ODWOŁANIE

w postępowaniu o udzielenie zamówienia publicznego pn. **Przebudowa, nadbudowa i rozbudowa centralnej części budynku S-1 na terenie AGH w Krakowie** – znak postępowania **DE-dzp.272-28/24** (zwane dalej „postępowaniem”)

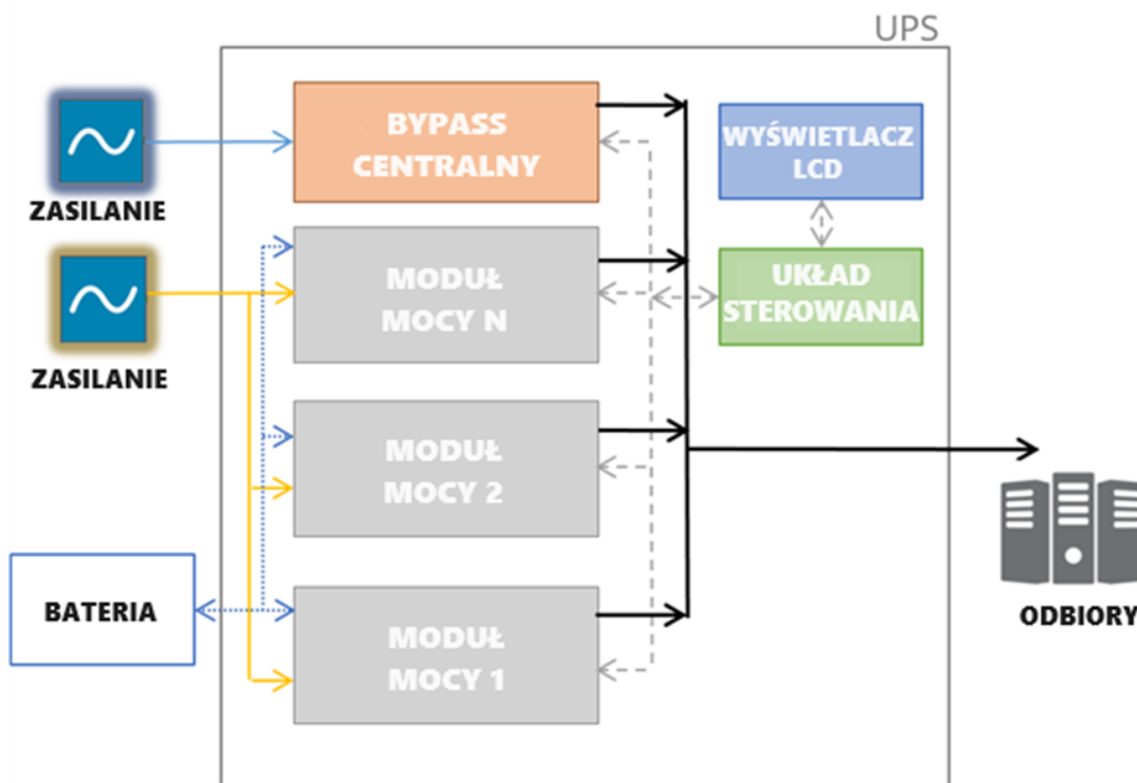
Odwołujący podnosi, iż bezwzględny wymóg bypassu centralnego został wprowadzony bez jakiegokolwiek uzasadnienia i ma na celu wyłącznie wyeliminowanie rozwiązań konkurencyjnych dla produktów firmy EATON. Poprzez powyższy wymóg Zamawiający wykluczył znaczną część dostępnych na rynku i nie gorszych technologii stosowanych w urządzeniach

UPS. Odwołujący wskazuje i podkreśla, że bypass centralny to tylko jedno z rozwiązań stosowanych przez producentów UPS, drugim rozwiązaniem jest tzw. bypass zdecentralizowany, pozbawiony pojedynczych punktów awarii.

Opisane w Projekcie instalacji elektrycznych serwerowni S1 (Branża: ELEKTRYCZNA) z sierpnia 2023 urządzenie UPS firmy EATON składa się z tzw. 10 modułów mocy pracujących równolegle (każdy o mocy 60kVA / 60kW) umiejscowionych w lewej części szafy UPS. Natomiast w prawej części szafy UPS znajdują się łączniki oraz centralny bypass elektroniczny o mocy 600kW. Poniżej Odwołujący zamieszcza fotografie prezentujące urządzenie UPS firmy EATON.

W związku z powyższym, Odwołujący wnosi o dokonanie modyfikacji treści Opisu Przedmiotu Zamówienia poprzez nadanie wymaganiom zakwestionowanym powyżej następującego brzmienia:

„Wszystkie moduły będą zabudowane w jednej szafie wyposażonej w zaciski połączeniowe do pracy równoległej modułów, kable komunikacyjne i logiczne oraz układ centralnego by-passu elektronicznego lub układ by-passu zdecentralizowanego (w każdym module UPS) pozbawiony pojedynczych punktów awarii.”

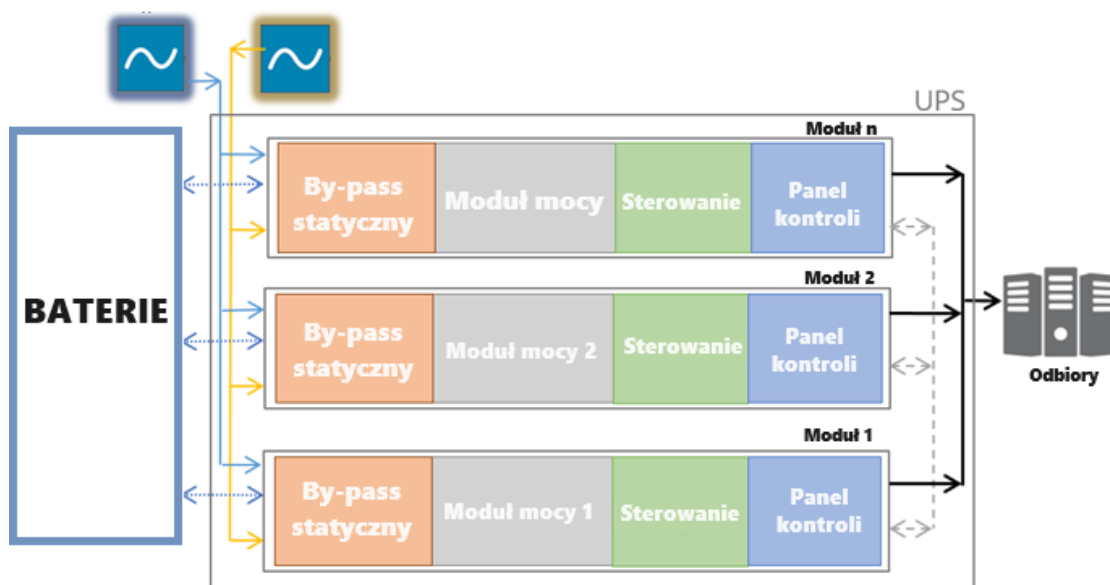
W świetle powyższego, w trybie pracy z falownika, kiedy to system UPS pracuje w sposób długotrwały, czyli przez ok. 99% czasu pracy systemu UPS, Zamawiający dopuszcza pracę równoległą układów (10 modułów mocy pracujących równolegle), natomiast w zakresie bypassu, który pracuje wyłącznie w sytuacjach awaryjnych, Zamawiający nie dopuszcza takiej możliwości, gdyż nie dopuszcza pracy równoległej kilku układów static switch. Takie zróżnicowanie jest niezrozumiałe i nie ma żadnego uzasadnienia. Co jednak najważniejsze, w rozwiązaniu wymaganym przez Zamawiającego w przypadku awarii bypassu centralnego funkcje systemu UPS są upośledzone, gdyż urządzenia UPS nie można transferować na bypass – jest to pojedynczy punkt awarii. Innymi słowy w razie awarii bypassu centralnego system UPS przestaje

prawidłowo funkcjonować, gdyż nie ma żadnego innego bypassu, który mógłby przejąć rolę niedziałającego bypassu centralnego. Poniżej Odwołujący zamieszcza schemat przedstawiający rozwiązanie wymagane przez Zamawiającego.

Jak widać, awaria bypassu centralnego powoduje, że żaden bypass nie jest dostępny a system UPS zostaje całkowicie pozbawiony tego zabezpieczenia.

W przypadku technologii z bypassem rozdzielonym (równoległa praca tyrystorów) każdy moduł UPS jest całkowicie niezależnym urządzeniem UPS, dlatego w przypadku awarii jakiegokolwiek komponentu, np. bypassu w danym module UPS, uszkodzony moduł jest izolowany od całości a system UPS pracuje nadal. W takim wypadku wszystkie funkcje systemu UPS są nadal dostępne. Wszelkie parametry elektryczne – jak moc zwarciova, przeciążalność – mają te same wartości jak w układzie z bypassem centralnym (zgodne z postawionymi wymaganiami Zamawiającego). Poniżej Odwołujący zamieszcza schemat przedstawiający rozwiązanie z bypassem rozdzielonym.

Jak widać, w tym rozwiązaniu awaria jednego z bypassów nie powoduje, że żaden bypass nie jest dostępny, a system UPS nie zostaje pozbawiony tego zabezpieczenia.

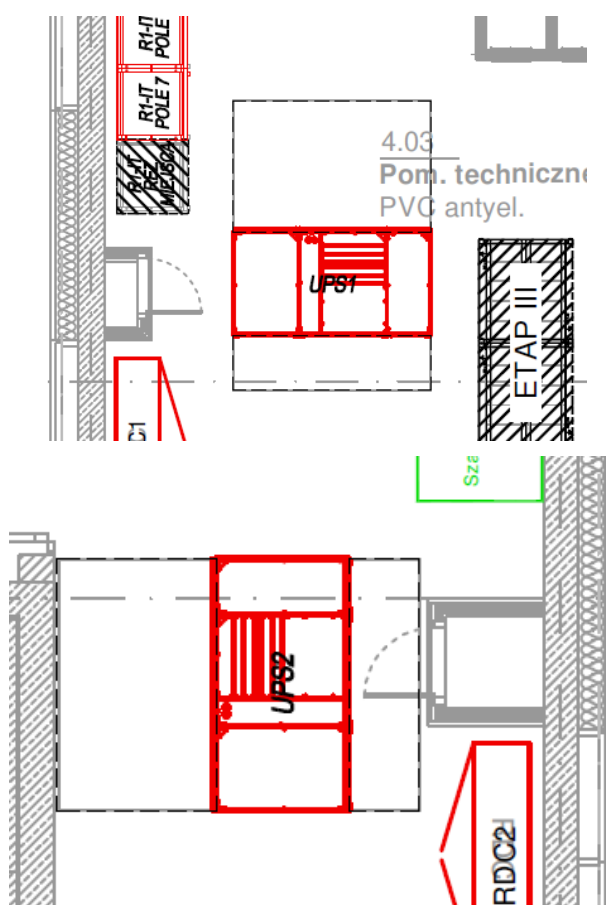
Odwołujący podnosi, iż określenie wymaganych wymiarów z dokładnością do jednego milimetra, a zwłaszcza wymóg szerokości nie większej niż 1200 mm, zostało dokonane bez jakiegokolwiek uzasadnienia i ma na celu wyłącznie wyeliminowanie rozwiązań konkurencyjnych dla produktów firmy EATON. Odwołujący oświadcza, że produkty, które zamierza zaoferować, spełniają wymogi Zamawiającego co do głębokości i wysokości, natomiast są minimalnie szersze niż określone przez Zamawiającego maksimum, gdyż ich szerokość to 1312 mm. W ocenie Odwołującego minimalne zwiększenie (o 112 mm, czyli 11,2 cm) dopuszczalnej szerokości urządzenia w żaden sposób nie wpłynie negatywnie na komfort pracy użytkownika urządzenia, jego ergonomię czy funkcjonalność. Aktualne ukształtowanie treści OPZ stoi w całkowitej sprzeczności z celami jakie Zamawiający zamierza osiągnąć realizując przedmiotowe zamówienie, a które to cele wynikają z treści SWZ. Postulowana przez Odwołującego modyfikacja OPZ nie będzie miała negatywnego przełożenia na parametry funkcjonalne, użytkowe czy wydajnościowe UPS. Aktualne wymagania Zamawiającego nie są natomiast proporcjonalne do przedmiotu zamówienia i nie istnieje racjonalne uzasadnienie dla ich wprowadzenia, prócz eliminacji z udziału w postępowaniu wielu renomowanych producentów urządzeń UPS. Z punktu widzenia użytkownika końcowego urządzenie UPS z postulowaną poniżej minimalnie większą szerokością będzie działało dokładnie w ten sam sposób i zapewniało te same możliwości użytkowe. Natomiast Zamawiający, wprowadzając do OPZ kwestionowane wymaganie, ograniczył istotnie możliwość złożenia oferty obejmującej produkty wielu producentów urządzeń UPS innych niż EATON, w tym także tych największych.

Co najważniejsze, zgodnie z udostępnioną przez Zamawiającego dokumentacją projektową, tj. rysunkiem AGH_PW_EL_201.PDF (w folderze 06_05_Projekt_instalacji_elektrycznych_serwerowni_S1), którego fragment Odwołujący zamieszcza poniżej, przewidziana przez Zamawiającego ilość miejsca na posadowienie urządzeń UPS spokojnie pozwala na zastosowanie UPS szerszych o przynajmniej 20 cm a przy innym rozstawieniu urządzeń UPS ich szerokość w ogóle nie stanowi problemu.

W związku z powyższym, Odwołujący wnosi o dokonanie modyfikacji treści Opisu Przedmiotu Zamówienia poprzez nadanie wymaganiu zakwestionowanemu powyżej następującego brzmienia:

Wymiary (szer. X gł. X wys.)	mm	1312 x 1000 x 2000
------------------------------	----	--------------------

4000 Series 4012-46TWG3A Diesel Engine – Electropak

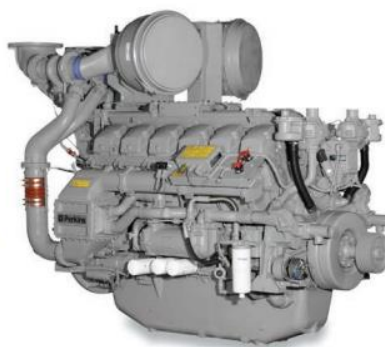
16. W drugiej kolejności Odwołujący wnioskuje o wprowadzenie zmiany umożliwiającej zaoferowanie rozwiązania wyposażonego w silnik o układzie widlastym. Wyjaśnić należy, iż w silniku rzędowym cylindry ustawione są w jednym rzędzie, natomiast w silnik widlasty posiada cylindry ustawione w dwóch rzędach tak, że znajdują się one względem siebie pod pewnym ustalonym kątem. Dopuszczenie silnika o układzie widlastym nie będzie miało żadnych negatywnych konsekwencji tj. agregat spełniał będzie wszystkie wymagania użytkowe i funkcjonalne oraz zapewniał spełnienie parametrów minimalnych. Jednocześnie wprowadzenie zmiany umożliwi udział w postępowaniu większej ilości wykonawców.

17. Narzucenie określonego układu cylindrów ogranicza konkurencję i nie wynika z uzasadnionych potrzeb Zamawiającego. Z przedmiotowego wymagania nie wynikają żadne korzyści dla Zamawiającego. Wymaganie zostało wyprowadzone bez jakiegokolwiek uzasadnienia. Produkt referencyjny wskazany przez Zamawiającego posiada układ widlasty (model: 14012-46TWG3A):

13. Odwołujący wnosi o dokonanie modyfikacji treści OPZ i ukształtowanie przedmiotowego wymagania w następujący sposób:

„Silnik spalinowy czterosurowy, wysokoprężny, chłodzonym cieczą o układzie 12 cylindrów rzędowym lub widlastym, z turbodoładowaniem, pojemność skokowa min. 45,84, o mocy maksymalnej min. 1321kW”

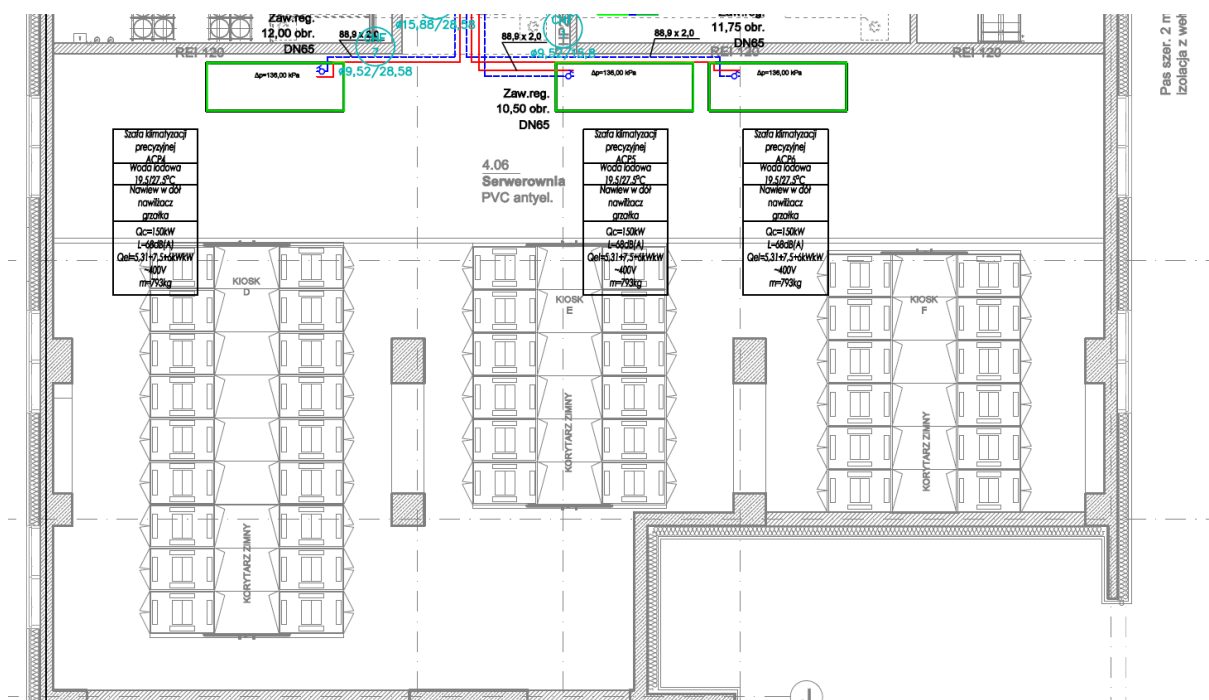
„przepływ wody lodowej w nominalnym punkcie pracy nie większy niż 5,05 l/s”

Odwołujący podnosi, że przedmiotowy parametr jest parametrem wynikowym zależnym od użytych komponentów (każdy producent ma nieco inną armaturę w urządzeniu, a zmieniając przepływ zmienia nam się moc chłodnicza oraz temperatura nawiewu, które są parametrami ważniejszymi).

W związku z powyższym Odwołujący wnosi o modyfikację treści OPZ poprzez **usunięcie ww. wymagania lub określenie przepływu wody lodowej w nominalnym punkcie pracy na poziomie 5 l/s z tolerancją +/-10%.**

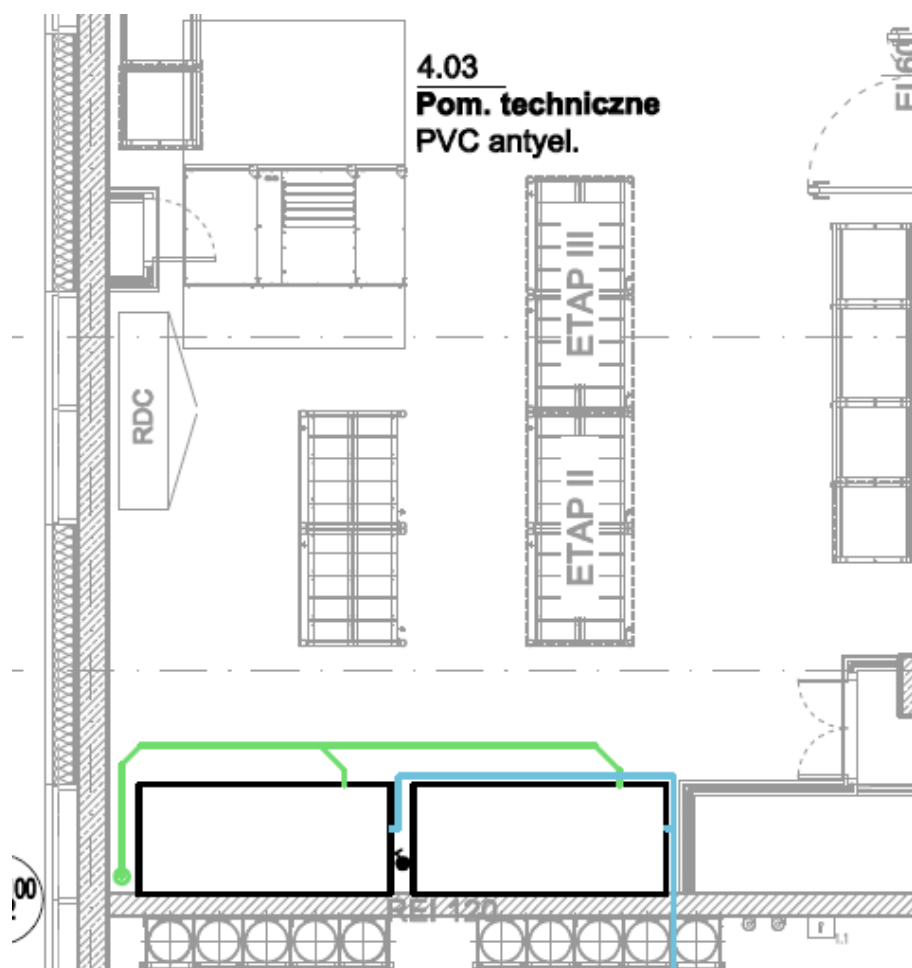
22. W Projekcie Wykonawczym, tj. w Projekcie instalacji sanitarnych serwerowni S1 (Branża: Instalacje sanitarne „S1_PW__SG_20230731-klimatyzacja. PDF”), w części opisowej w pkt 3.2 Klimatyzacja precyzyjna Zamawiający zamieścił wymóg zaoferowania nagrzewnicy elektrycznej 7,5kW.

Odwołujący podnosi, że wymóg ten wskazuje na konkretnego producenta. Zdecydowana większość producentów stosuje nagrzewnice o mocach 6 i 9kW, zaś moc 7,5kW jest charakterystyczna jedynie dla urządzeń marki VERTIV. Wymagana przez Zamawiającego moc ma celu wyłącznie ograniczenie konkurencji, nie stanowi zaś uzasadnionych potrzeb Zamawiającego.

W związku z powyższym Odwołujący wnosi o modyfikację treści OPZ poprzez dopuszczenie możliwości zaoferowania **nagrzewnic o mocach 6kW lub 9kW.**

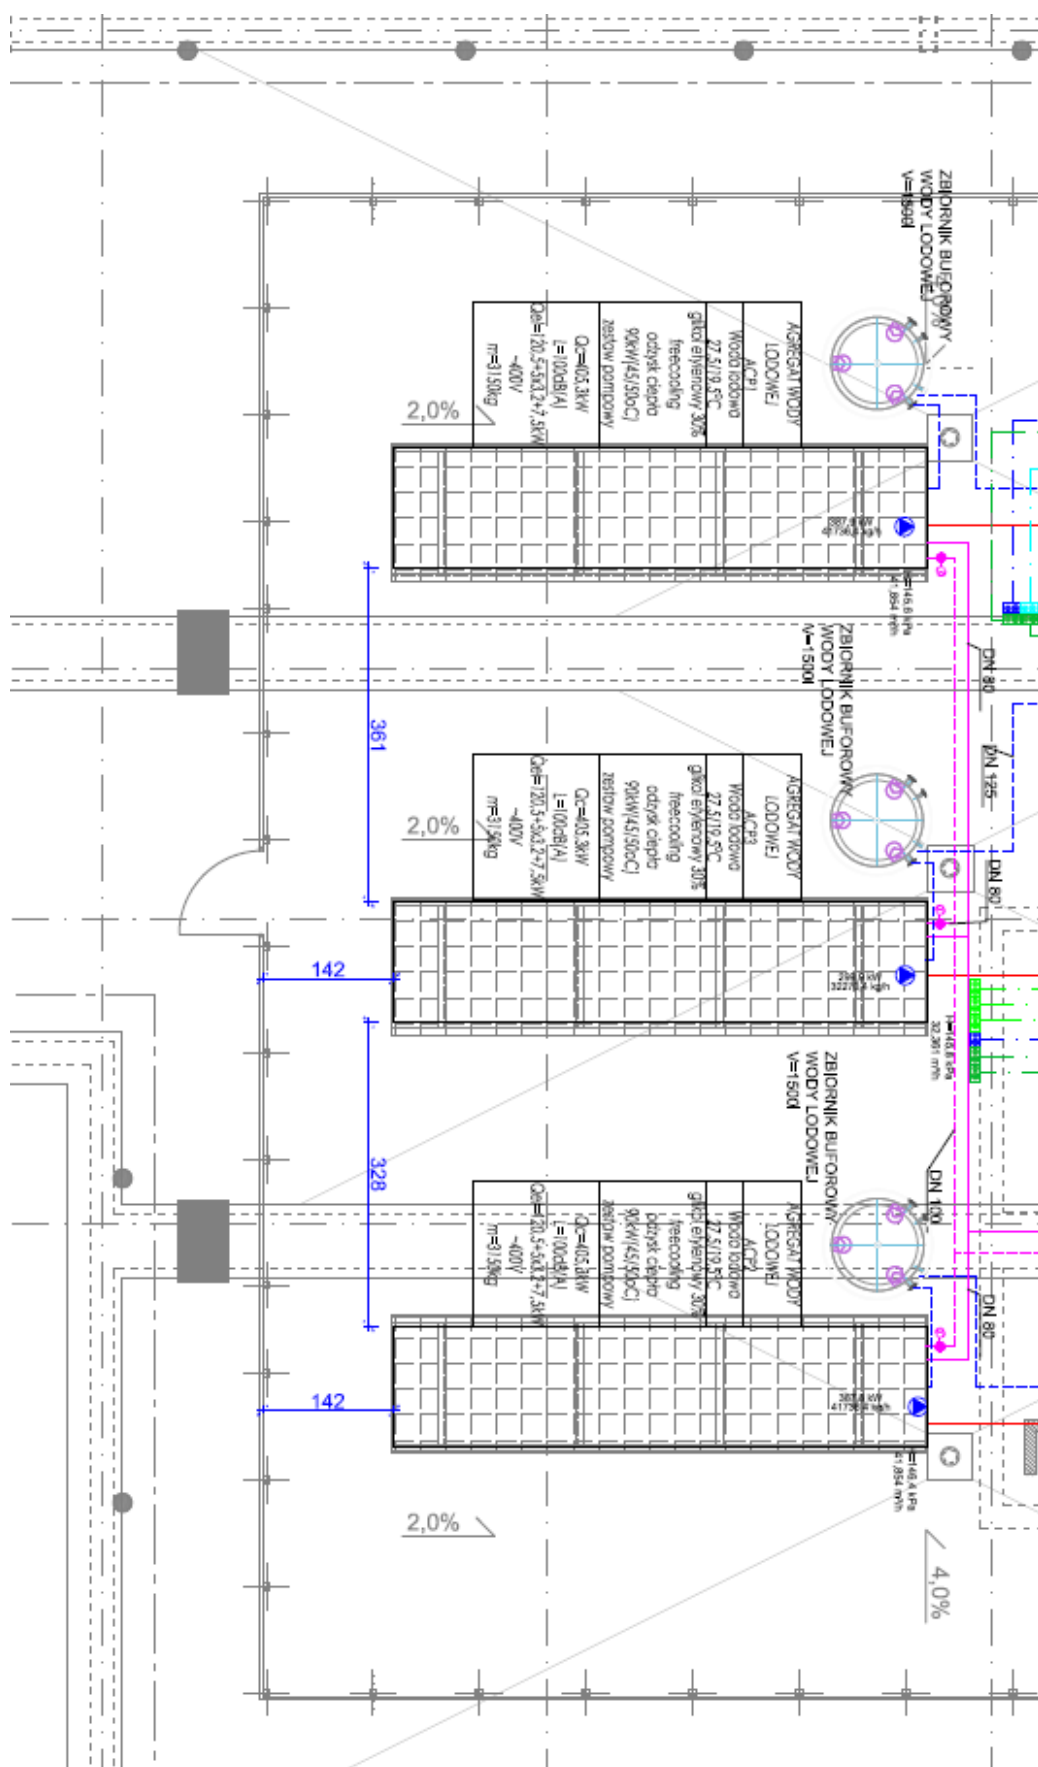
Dalej, W Projekcie Wykonawczym, tj. w Projekcie instalacji sanitarnych serwerowni S1 (Branża: Instalacje sanitarne „S1_PW__SG_20230731-klimatyzacja. PDF”), w części opisowej w pkt 3.2 Klimatyzacja precyzyjna, Zamawiający wymaga „3 wentylatorów EC FAN z bezstopniową regulacją obrotów”. Odwołujący podnosi, iż ilość wentylatorów nie jest istotna, gdyż to dany producent samodzielnie decyduje o doborze odpowiedniej ilości wentylatorów dla własnej szafy klimatyzacyjnej. Innymi słowy, optymalizacja rozwiązania każdorazowo pozostaje w gestii danego producenta, który zapewnia prawidłową pracę jednostki chłodzącej i udziela gwarancję na swoje rozwiązanie.

W związku z powyższym Odwołujący wnosi o modyfikację treści OPZ poprzez dopuszczenie możliwości zaoferowania jednostek **z dwoma wentylatorami (EC FAN z bezstopniową regulacją obrotów)**.
